AUTOSTRADA A24
ROMA - L'AQUILA - TERAMO
TRATTA TORNIMPARTE - L'AQUILA OVEST

INTERVENTI DI ADEGUAMENTO SISMICO VIADOTTI

RELAZIONE INTEGRATIVA
ALLA DOCUMENTAZIONE ALLEGATA ALL'ISTANZA DI V.A. [ID:4025]

RELAZIONE INTEGRATIVA ALLA DOCUMENTAZIONE ALLEGATA ALL'ISTANZA DI V.A. ID. 4025

Figura 3.1 area del futuro campo base: sovrapposizione progetto su fotogrammetria

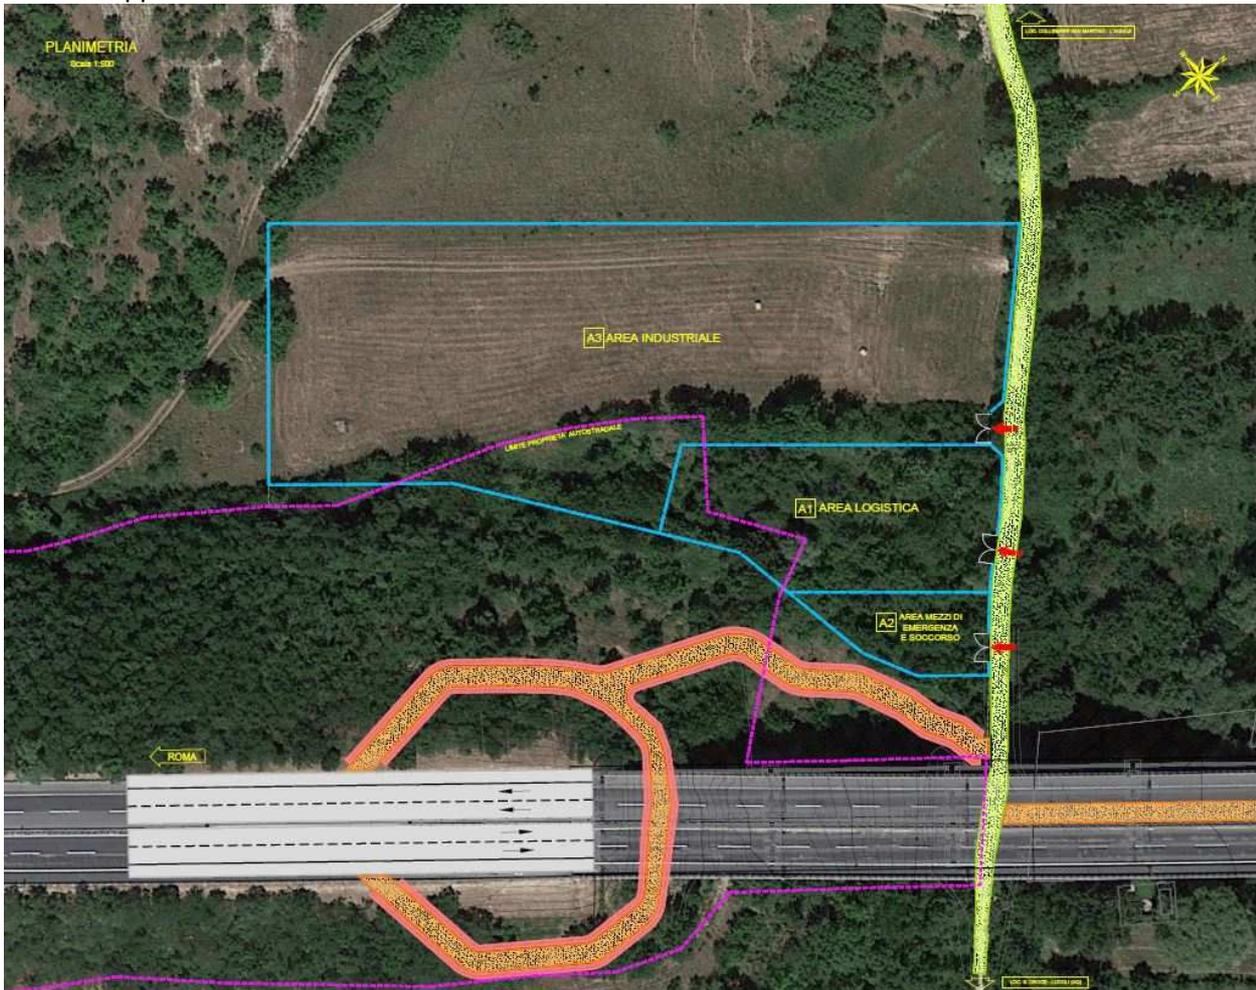
2. Descrivere più ampiamente la cantierizzazione e le metodologie di demolizione;
3. Motivare la qualificazione di scarso pregio attribuita alla vegetazione attualmente presente presso una porzione della futura area di campo base del Fornaca. Descrivere eventuali interventi di ripristino a fine cantiere;

L'area destinata al futuro campo base presso il viadotto Fornaca è evidenziata nell'immagine sottostante (Figura 3.1), in cui la planimetria del futuro campo è stato sovrapposta all'ortofoto dello stato attuale. La configurazione del campo base riportata in figura non era stata presentata con l'istanza di V.A., essendo stata sviluppata solo successivamente.

Come si vede dall'immagine solo una piccola porzione dell'intera area logistica interessa una zona con vegetazione. Si sottolinea inoltre che le piste rappresentate ricalcano prevalentemente percorsi già esistenti e per esse sarà necessaria solo un'attività di sfalcio e pulizia di arbusti (cfr. Figura 3.4 e Figura 3.5). Si riporta in basso (Figura 3.2) una foto aerea della situazione attuale, con evidenziato in azzurro il perimetro dell'area destinata in progetto al campo base:

Figura 3.10 teli antipolvere e recinzioni (S.Sisto)

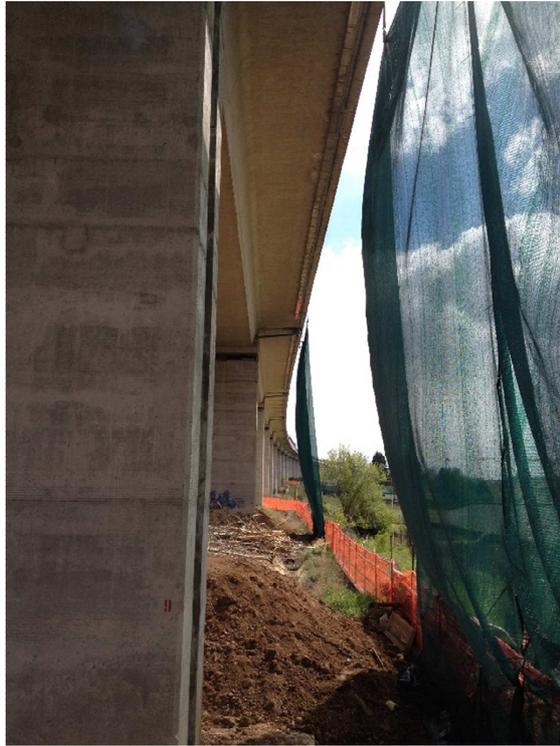
4. Riportare le quantità di rifiuto da demolizione e da scavo sia per opera che complessivo;
5. Per i viadotti SS17, Vetoio e rampa RM-AQ, stante la vicinanza all'abitato, dettagliare meglio modalità di demolizione e programma di cantierizzazione con specifico riferimento alla vicinanza dei recettori e ai fini della mitigazione degli impatti in termini acustici, di qualità dell'aria, ecc.

- Predisposizione di barriere acustiche opportunamente posizionabili a schermo dei recettori sensibili (Figura 3.8);
- Collocazione di reti protettive e schermature delle polveri in prossimità delle lavorazioni (Figura 3.9 e Figura 3.10);

Figura 3.14 - Diagramma di flusso dell'impianto di trattamento

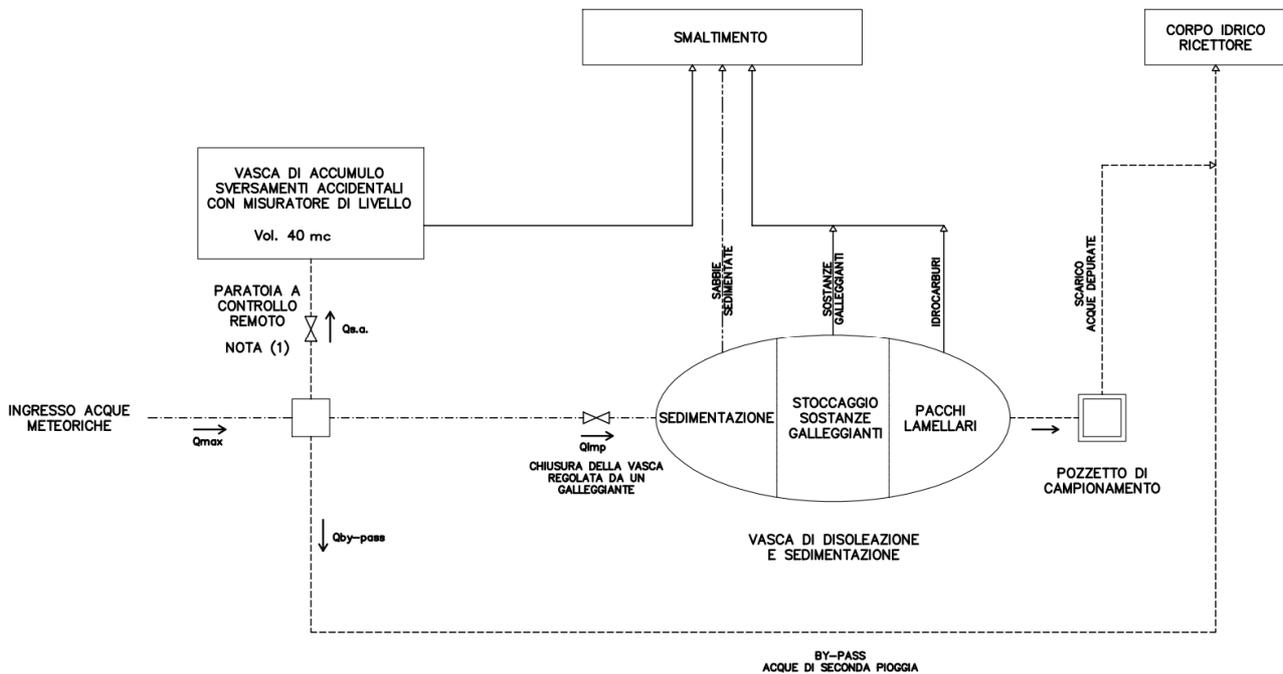
6. Descrivere più ampiamente il sistema di trattamento e di presidio contro sversamenti.

Le acque in ingresso passano per un pozzetto collegato alla vasca di accumulo per gli sversamenti accidentali di volume utile pari a 40 m³. Tale collegamento è presidiato da una valvola motorizzata telecomandata che viene azionata a distanza nel caso si verifichi uno sversamento. L'apertura della valvola consente l'accumulo dello sversamento che sarà poi portato a smaltimento tramite l'utilizzo di un'autobotte. La vasca è stata prevista prefabbricata in cemento armato e durante il normale funzionamento dell'impianto resterà vuota.

L'impianto di depurazione in continuo è di tipo monolitico prefabbricato con dispositivo di chiusura automatica, sedimentatore, separatore classe II e I e condotto di campionamento integrati. La separazione degli oli è prevista a coalescenza mediante pacchi lamellari. Il fluido in arrivo attraversa il sistema di limitazione della portata e chiusura automatica a galleggiante che evita la fuoriuscita di oli in caso di mal funzionamento, e da qui, per mezzo di un frangiflusso che distribuisce il carico in superficie, arriva nel sedimentatore, integrato all'interno della vasca.

Successivamente alla fase di sedimentazione dei solidi sospesi, il fluido attraversa il disoleatore dove avviene la separazione degli oli dal resto del deflusso. Gli oli separati vengono trattiene in superficie mentre l'acqua viene incanalata in un sifone per essere scaricata depurata alla condotta di by-pass e da qui al recettore finale.

Il disoleatore permette una concentrazione massima di idrocarburi totali in uscita pari a 5 mg/l in accordo alla Tab.3 All. 5 Parte Terza del D.Lgs. 152/2006. In uscita dall'impianto prima della restituzione alla condotta di scarico e previsto un pozzetto di campionamento.
